## **CADERNO DE ATENDIMENTO AO PARECER TÉCNICO Nº 02001.000063/2016-38 COTRA/IBAMA DE 12/01/2016**

**Ementa:** Análise de documentação referente ao projeto de engenharia da 2ª Ponte Brasil-Paraguai e do Acesso na diretriz da BR-277/PR, em complementação ao Parecer Técnico n 02001.000063/2016-38 COTRA/IBAMA

Figura 24. Ponto 06 na área de estudo  
(coordenadas 25°34'13,93"S 54°32'57,06"W)

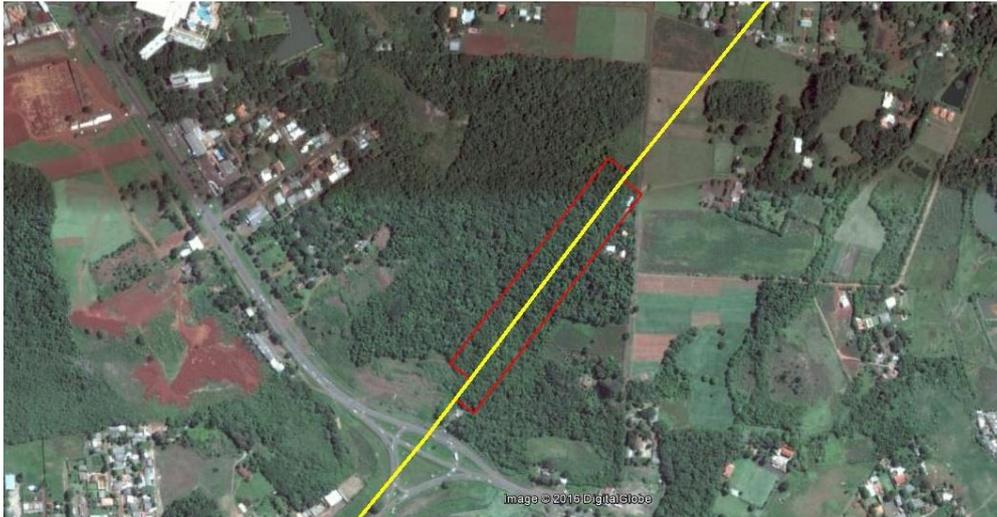
38. O ponto 06 de levantamento da flora, constante no EIA, localiza-se próximo ao alargamento AL-03, no eixo previsto para implantação do acesso. Cabe esclarecer se a área amostrada está na coordenada informada ( $25^{\circ}34'13,93''S$   $54^{\circ}32'57,06''W$ ), a qual não confere com o quadrante demarcado na Figura 25 do EIA (ao longo da Avenida das Cataratas).

**Resposta:** item atendido no produto protocolado no dia 15-01-16. Ademais, em relação ao item 38 este foi ajustado, conforme solicitado. As coordenadas apresentadas no EIA permanecem como sendo aquelas referentes ao ponto 6 ( $25^{\circ}34'13,93''S$   $54^{\circ}32'57,06''W$ ). A foto porém, foi alterada no texto conforme segue:

**Figura 3. Pontos potenciais para passagem de fauna.**

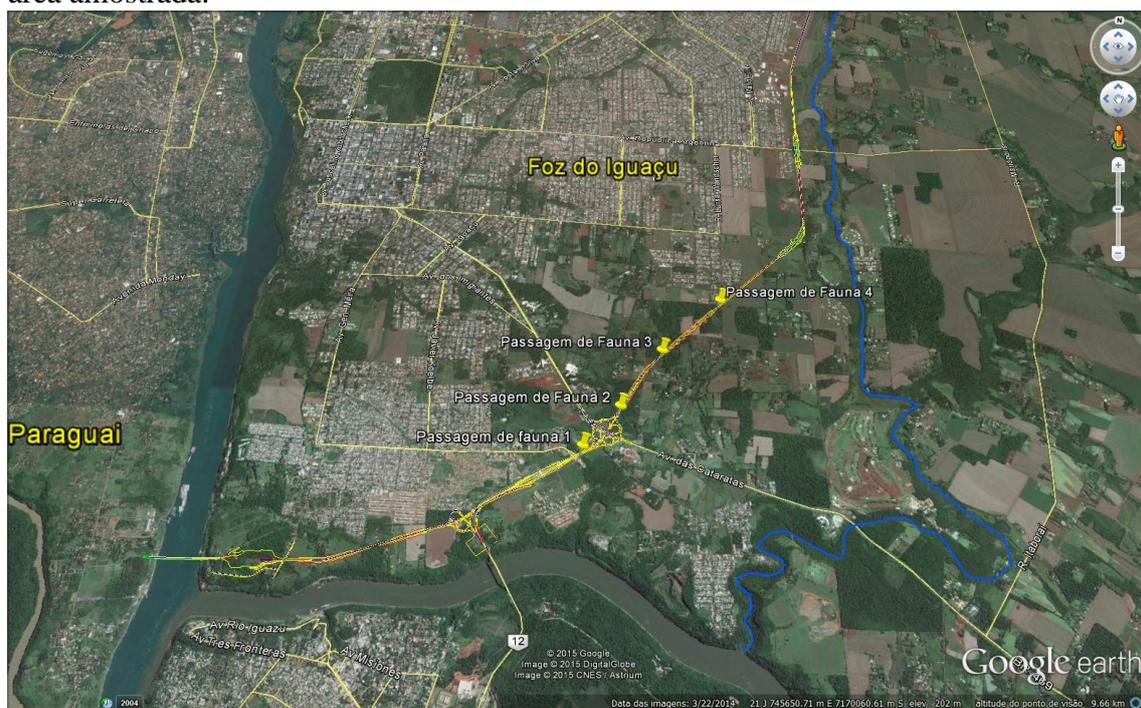
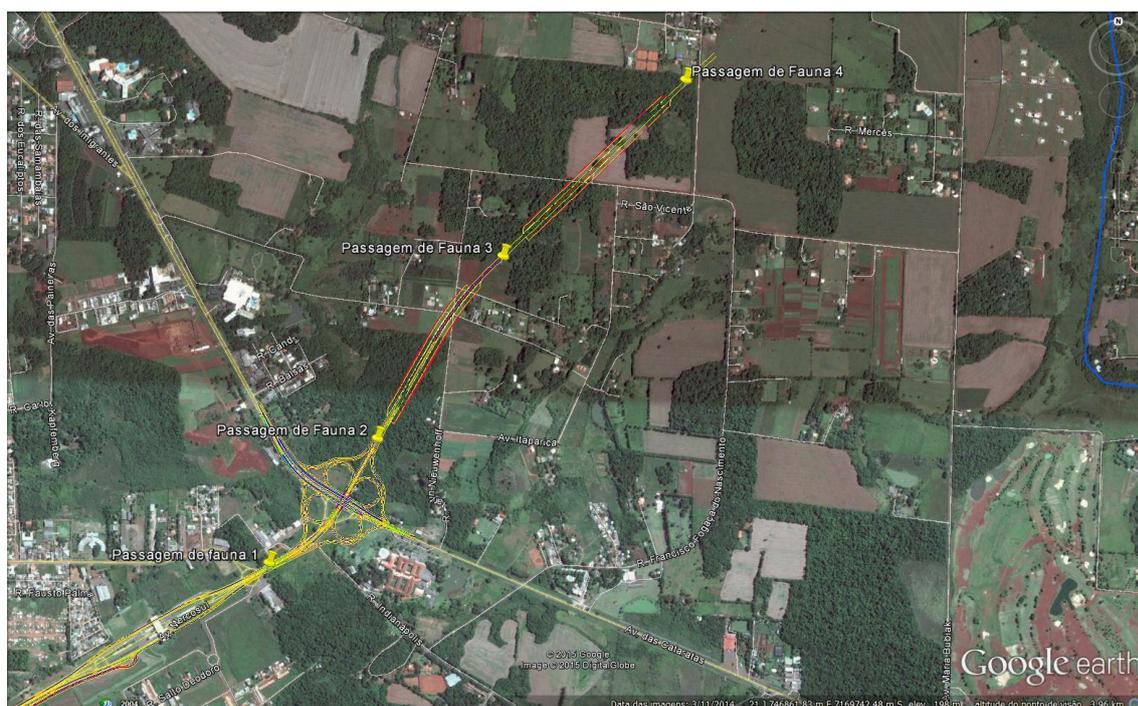
42. Na prancha "ITEM 2.1 b,c", foram indicadas a localização de 4 passagens de fauna, o que difere do proposto no PBA (vol. II, a. Programa de Monitoramento de Atropelamento de Fauna, pág. 202, Fig. 38), portanto, deve ser esclarecido. No entanto, não foram apresentados os tipos ou projetos das passagens propostas. A localização, tipo e detalhamento das passagens propostas devem ser acompanhadas de uma análise da paisagem e dos dados obtidos no EIA, sendo que os projetos devem vir em destaque, sobre imagem, numa escala apropriada.

**Resposta:** item atendido no produto protocolado no dia 15-01-16, conforme segue:

Para todos os pontos indicados, sugere-se Passagens Secas de fauna, tipo bueiro simples celular com as seguintes especificações:

**Vão Livre:** Deve ser garantido um vão livre, com superfície seca, de no mínimo 2,0 (dois) metros de altura.

**Largura:** Deve ser garantida a largura interna mínima de 2,0 (dois) metros.

**Inclinação da passagem sob a plataforma:** Deve se buscar a horizontalidade aceitando-se inclinações máximas de 5,0 (cinco) % em qualquer direção.

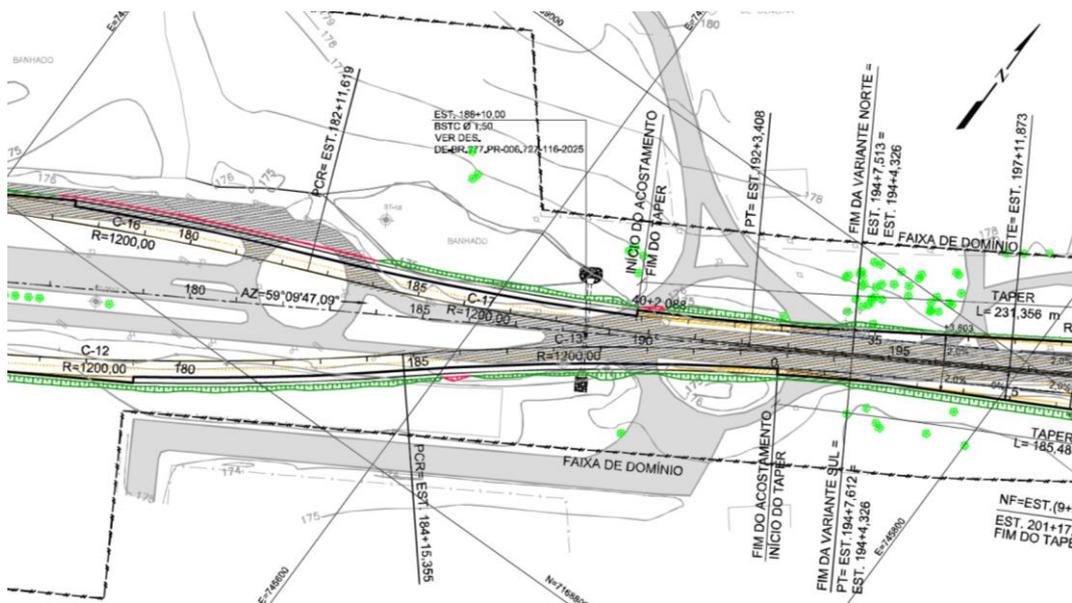
43. De acordo com o Parecer nº 02001.004403/2015-38 COTRA/IBAMA, o projeto deverá apresentar uma solução de engenharia fundamentada para todas as vias interceptadas visando não isolar um aglomerado populacional de equipamentos urbanos ou ainda fragmentar propriedades de uso agrário. No caderno de atendimento de condicionantes entregue em 18/11/15, reitera a existência de 6 interseções do projeto nas principais vias interceptadas e esclarece que nos pontos em que interceptará as vias rurais e de pouco tráfego estão previstos apenas os chamados “limpa-rodas”, a fim de priorizar o uso elevado de tráfego de caminhões. Tendo em vista que se observa nas imagens disponíveis a existência de alguns aglomerados urbanos ou rurais no lado direito do novo acesso a ser construído, cabe ao empreendedor esclarecer se as soluções apontadas são suficientes para impedir o isolamento de aglomerados (como Loteamento Comercial e Residencial Cataratas, Loteamento Mata Verde etc) localizados adjacente ao novo acesso, ao restante da cidade. Ainda, faz-se necessário apresentar justificativa para todas as vias urbanas e rurais interceptadas pelo empreendimento quanto as medidas para o remanejamento do tráfego local, alternativas de acesso dos imóveis que faziam uso dos acessos e recuperação dos segmentos que serão desativados.

**Resposta:** Atendido no item 4.2. do PBA protocolado em 15.01.2016 conforme segue:

Assim, não será mantido os acessos que estão fora da referida especificação. Os demais serão contemplados ou por interseções ou por limpa-rodas, conforme indicado anteriormente.
